Liaison électrique en courant continu France-Espagne

Etudes et expertises demandées par le garant (Février-Mars 2010)

Synthèse

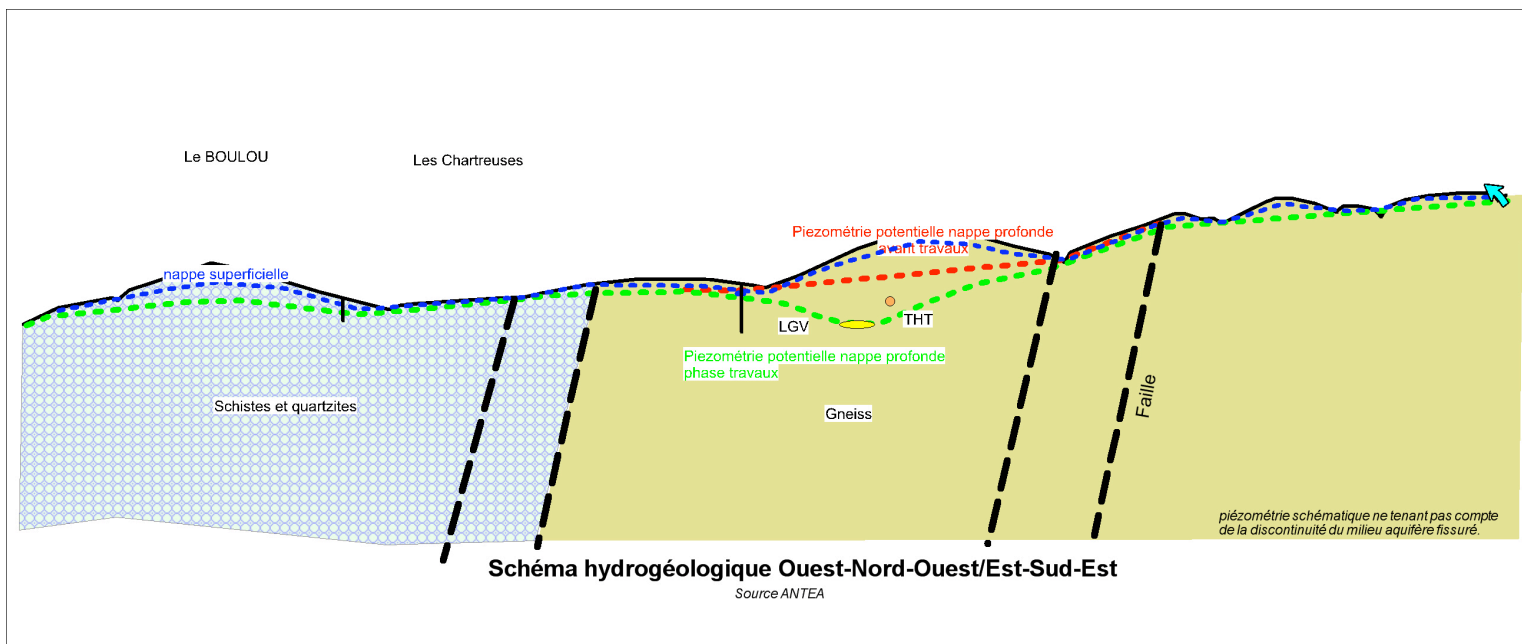
Les experts du CETU, en présence du Maire du Perthus, ont rendu l'avis suivant :

- techniquement, le meilleur tracé de tunnel est celui proposé par RTE, passant à proximité immédiate de la LGV et sous une partie habitée du village du Perthus,
- les inconvénients majeurs des deux solutions d'évitement du Perthus par l'ouest ou par l'est sont confirmés,
- enfin, le CETU déconseille fortement le contournement du Perthus par l'est, si la présence de la faille Saint-Clément est confirmée.
